Znak sprawy: ZSP2.271.3/17.EM

**W dniu 09.02.2017 r. do zamawiającego wpłynęło następujące zapytanie w brzmieniu:**

**WYDAJNOŚĆ PRZY NISKIM NASŁONECZNIENIU**

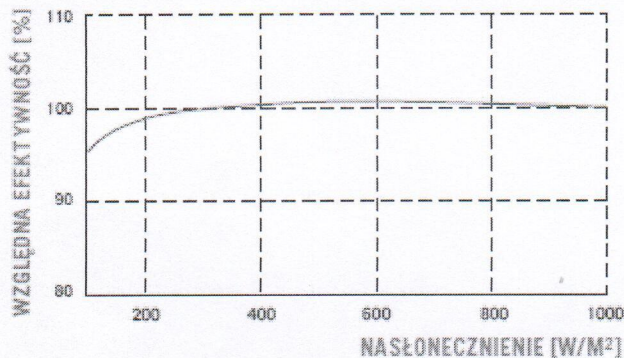
Zgodnie z art. 38 ustawy PZP zwracam się z prośbą o wyjaśnienie, czy Zamawiający dopuszcza zastąpienie ujętych w projekcie budowlanym modułów fotowoltaicznych wykonanych w technologii polikrystalicznej na moduły o równoważnych parametrach i mocy, ale wykonanych w technologii monokrystalicznej?

Ponieważ w Polsce występuje przewaga pogody z zachmurzeniem i związane z tym promieniowanie rozproszone, w projekcie przyjęto montaż paneli polikrystalicznych, które najlepiej sprawdzają się w tych warunkach.

Dopuszcza się zmianę technologii na monokrystaliczną pod warunkiem zapewnienia nie gorszych niż przedstawione w projekcie (str.5) parametrów technicznych i gwarancji, identycznych rozmiarów, technologii wpływających na jakość (Anti-PID, Hot-Spot Protect, TRA.Q) oraz wydajności porównywalnej z poniższą charakterystyką :
